Revisión de Plan de Manejo de Tránsito del “Contratación Directa 2022CD-000015-0006000001 Bacheo de Urgencia”, en la Zona 4-3 del CONAVI

DIRECCIÓN GENERAL DE INGENIERÍA DE TRÁNSITO
DEPARTAMENTO DE REGIONALES

Información técnica del documento		
1. N° Informe MOPT-03-05-01-0571-2022	2. N° de Expediente RE-PZ-EB-22-0275	
3. Título Revisión de plan de manejo de tránsito del “Contratación Directa 2022CD-000015-0006000001 Bacheo de Urgencia”, en la Zona 4-3 del CONAVI.	4. Fecha del informe Agosto del 2022

Figura 3. Propuesta de señalización para zonas de 40 KPH.

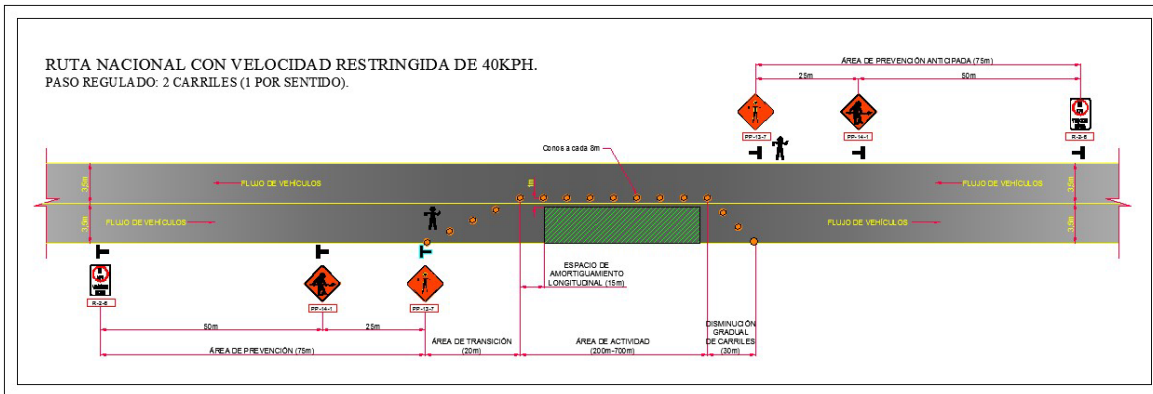
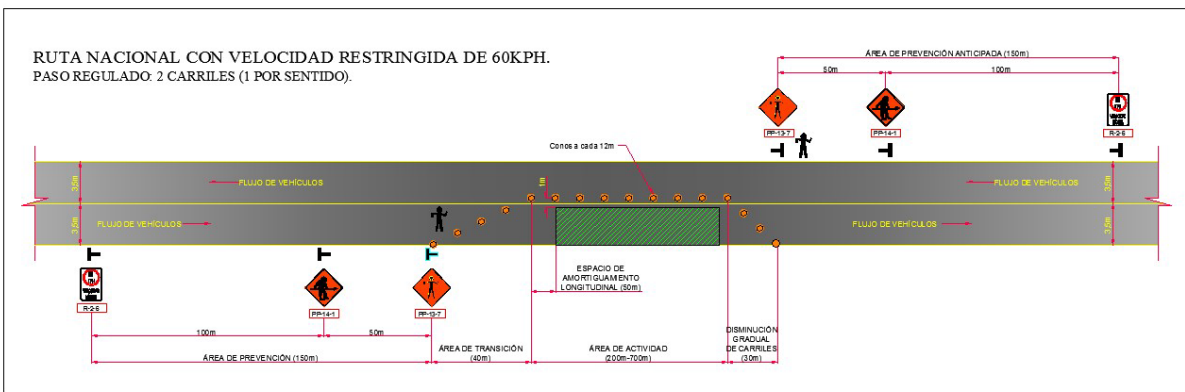
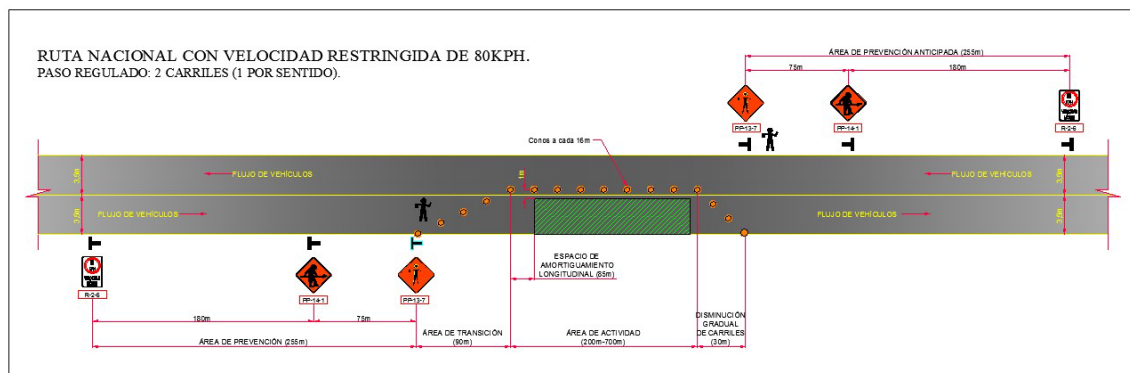
- Las distancias propuestas para colocar las señales de control de obra, **no corresponden** a las establecidas en la normativa para una velocidad de 40 km/h, en donde se indica que se colocará la primera señal a una distancia mayor a 50 m y una separación mínima de 25 m entre las señales subsecuentes; para una velocidad de 60 km/h, se indican que se colocará la primera señal a una distancia mayor a 100 m y una separación mínima de 50 m entre las señales subsecuentes; y para una velocidad de 80 km/h, se indica que se colocará la primera señal a una distancia mayor a 180 m y una separación mínima de 75 m entre las señales subsecuentes.

Pero se interpretó mal la separación de las señales, ya que la primer señal se refiere a la que está más cercana a la zona de trabajo, o lo que es lo mismo, es la última que observa el conductor antes de llegar al lugar en donde se desarrollan los trabajos.

- **El presente rechazo es única y exclusivamente** para la señalización de control de obra en los trabajos a realizarse en los lugares y rutas descritos en el Plan de Manejo de Tránsito que hace referencia el oficio CACISA-CR-AV6S-2022-035 4. Dicho Plan de Manejo de Tránsito deberá ser subsanado por el interesado y enviado nuevamente para revisión.

Figura 6. Longitudes en planos de las distancias de transición para zonas de 40 KPH.

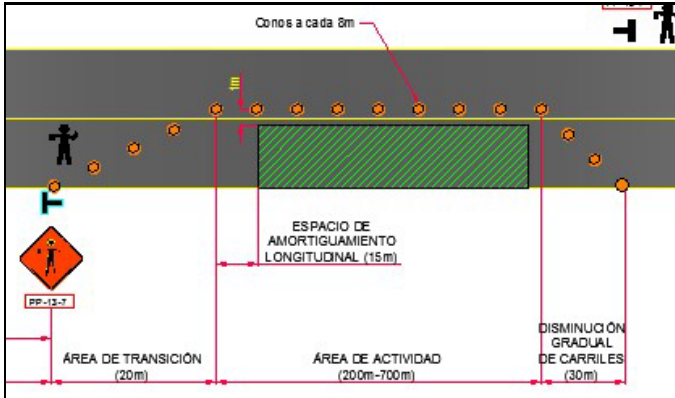
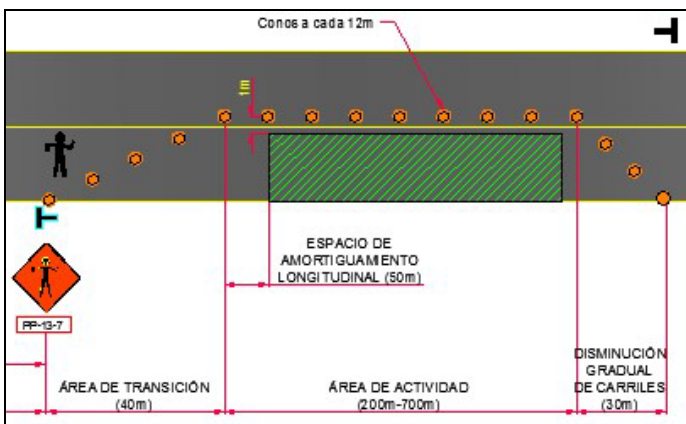
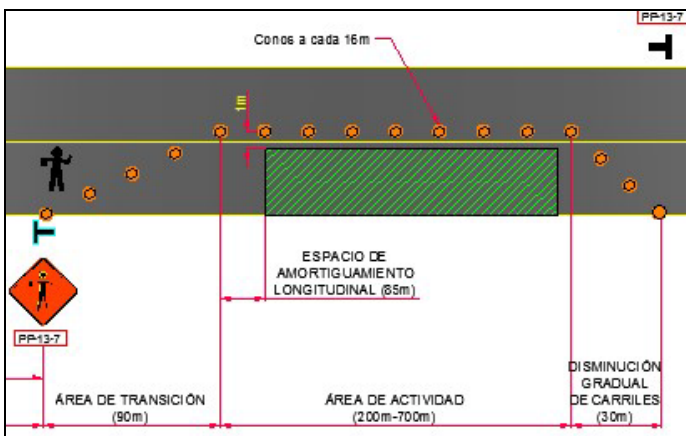
- Las disminuciones graduales de carril, o “tapers”, así como la longitud “L”, la longitud de convergencia, longitud de transición de cambio y la longitud de espaldón, **se detallan y cumplen** con la normativa vigente como se muestra a continuación:
